**AVIS RELATIF À LA PROTECTION
CONTRE LES EVENTUELS EFFETS NOCIFS ET NUISANCES
PROVOQUÉS PAR LES RAYONNEMENTS NON IONISANTS
GÉNÉRÉS PAR DES ANTENNES ÉMETTRICES STATIONNAIRES**

Commune : MONS - Exploitant : ORANGE

Référence exploitant : 128C1_7 / 30532C1_7 / 40532C1_7 / 50532C1_7

Rapport n° 4504 / 2023

Figure 1 : Vue en plan des lieux de séjour et des points de contrôle

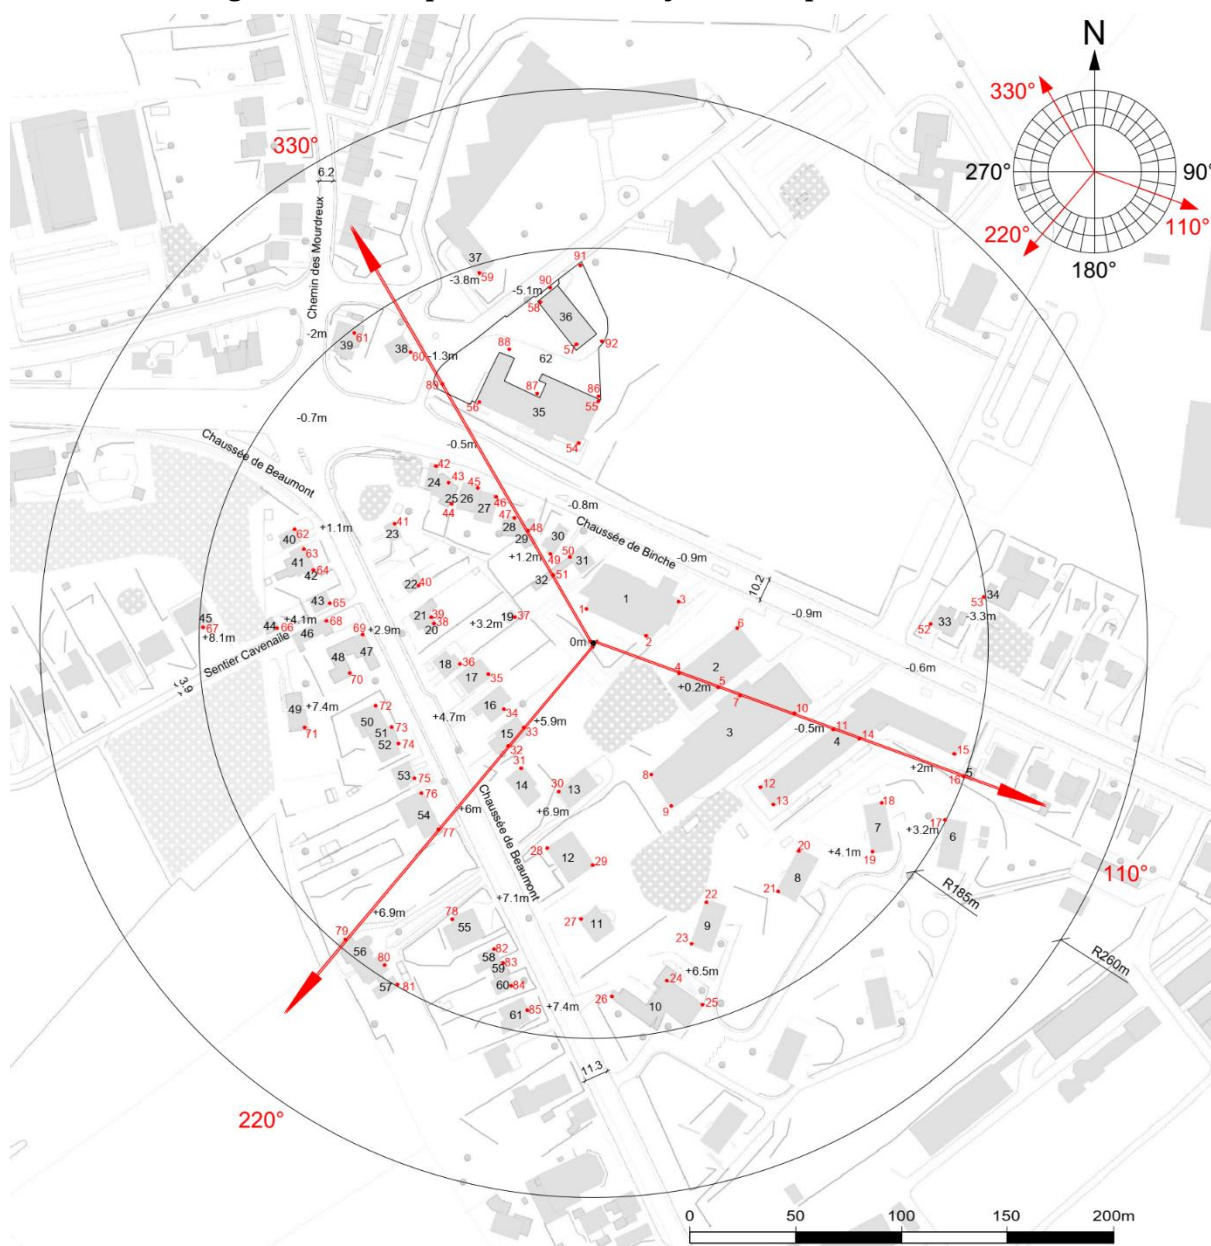
Les fréquences d'émission, la puissance rayonnée par chacune des antennes et leur gain permettent de déterminer le rayon de la zone à analyser. Tout dépassement de la limite par installation est exclu en dehors de cette zone. Le tableau 2 reprend les 35 LS² pour lesquels l'indice d'exposition est le plus élevé. Les différentes colonnes indiquent :

- le numéro du point de contrôle repris sur un des plans de la figure 1;
- le numéro du LS dans lequel se trouve le point de contrôle de la 1^{ère} colonne ;
- l'atténuation d'obstacle prise en compte pour le calcul de l'indice d'exposition dans le LS ;
- le résultat du calcul de l'indice d'exposition.

N° point de contrôle	LS	Atténuation (dB)	Indice d'exposition relatif à la limite par installation IE_i
76	LS54	3,0	0,265
89	LS62	0,0	0,254
77	LS54	3,0	0,254
88	LS62	0,0	0,220
75	LS53	3,0	0,208
28	LS12	3,0	0,204
74	LS52	3,0	0,195
42	LS24	3,0	0,186
43	LS24	3,0	0,156
56	LS35	3,0	0,148
90	LS62	0,0	0,147
78	LS55	3,0	0,139
92	LS62	0,0	0,133
29	LS12	3,0	0,132
87	LS62	0,0	0,131
18	LS7	3,0	0,126
14	LS4	3,0	0,119
60	LS38	3,0	0,118
91	LS62	0,0	0,115
72	LS50	3,0	0,110
20	LS8	3,0	0,109
82	LS58	3,0	0,108
79	LS56	3,0	0,102
80	LS56	3,0	0,100
19	LS7	3,0	0,100
15	LS4	3,0	0,098
83	LS59	3,0	0,094
27	LS11	3,0	0,094
16	LS5	3,0	0,094
57	LS36	3,0	0,093
17	LS6	3,0	0,093
81	LS57	3,0	0,091
61	LS39	3,0	0,091
71	LS49	3,0	0,087
58	LS36	3,0	0,086

En ce qui concerne les antennes de l'installation mentionnées dans le tableau 1, la distance maximale à laquelle la limite pourrait être atteinte, à l'extérieur, est égale à 84,4 m. S'il n'y a pas de LS à une distance inférieure, les antennes respectent forcément la limite d'immission.

Dans le cas des LS situés à l'intérieur des bâtiments, une atténuation d'obstacle est prise en compte et il en résulte que la distance maximale à laquelle la limite pourrait être atteinte se réduit à 59,8 m.
